SYMPHONY V2 – version log

Revisioni, modifiche approvate, decisioni e verifiche di progetto

Documento	**symphony_version_log** (unico file, aggiornato a ogni revisione). Fino alla rev. 1.5 si chiamava `modify_request1910` : tutto il suo contenuto è riportato qui, invariato
Revisione corrente	**1.32** del 02/11/2026 – R-07 chiuso senza modifiche: il TCXO Y201 resta ECS-TXO-20CSMV4-320-AY-TR (−30…+85 °C)

24. Netclass e layout della parte RF modificato v1.12

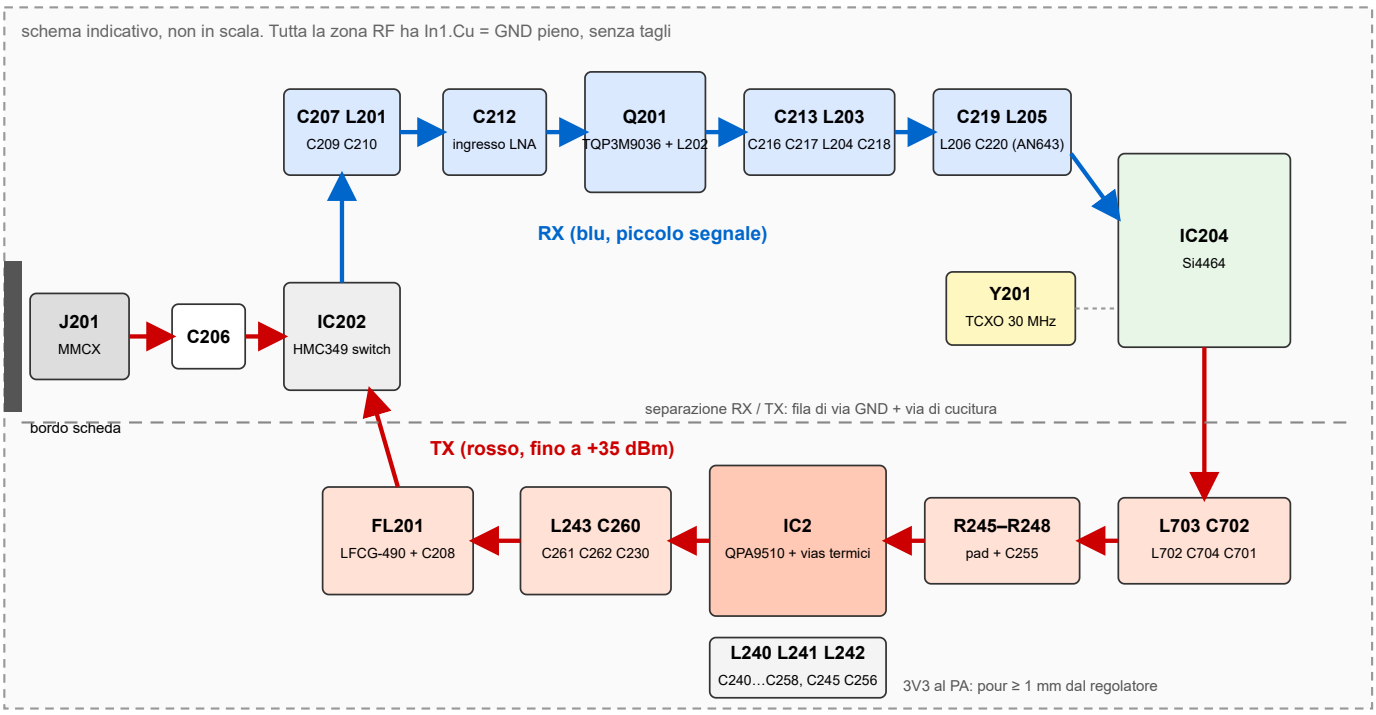
- Riferimento delle linee RF su F.Cu: **In1.Cu = GND pieno** sotto tutta la zona RF, senza tagli e senza altre piste.
- **Linea consigliata: coplanare con massa (CPWG), pista 0.20 mm, distanza dal GND di F.Cu 0.20 mm.** Calcolo: 51 Ω con εr 4.1, 49 Ω con εr 4.5. Microstriscia semplice a 50 Ω: circa 0.17 mm.

- A 435 MHz λ in scheda ≈ 390 mm: piste RF di pochi mm sono corte, ma vanno comunque tenute a 50 Ω, dritte e senza stub. Curve a 45° o ad arco.
- Via di cucitura GND lungo le linee RF e lungo il bordo del GND di F.Cu: **passo ≤ 2 mm** (copre anche le armoniche del PA fino a qualche GHz).

Netclass	Pista / distanza	Via	Reti
RF_50R	0.20 / 0.20 mm	0.6 / 0.3	tutta la catena a 50 Ω: J201 – C206 – IC202 (RFC, RF1, RF2), catena RX fino a C218/L204, FL201 ingresso e uscita, nodo C230/L243, catena TX dal pin TX del Si4464 fino a RF_IN del PA (20 reti)
RF_DIFF	0.20 mm, gap 0.20 mm	–	/UHF/RF_RX_P, /UHF/RF_RX_N (pin RXP/RXN del Si4464, dopo la rete AN643)
RF_PA_OUT	1.0 / 0.25 mm	0.8 / 0.4	Net-(IC2-RF_OUT_1): uscita del PA, RF e fino a 1.7 A DC da L242
RF_CLK	0.20 / 0.30 mm	–	TCXO Y201 → C204 → R201 → XIN del Si4464
PA_BIAS	0.50 / 0.20 mm	0.8 / 0.4	VCC1 e VCC2 del PA (L240, L241 con i loro filtri)
PWR	0.50 / 0.20 mm	0.8 / 0.4	3V3, 5V0
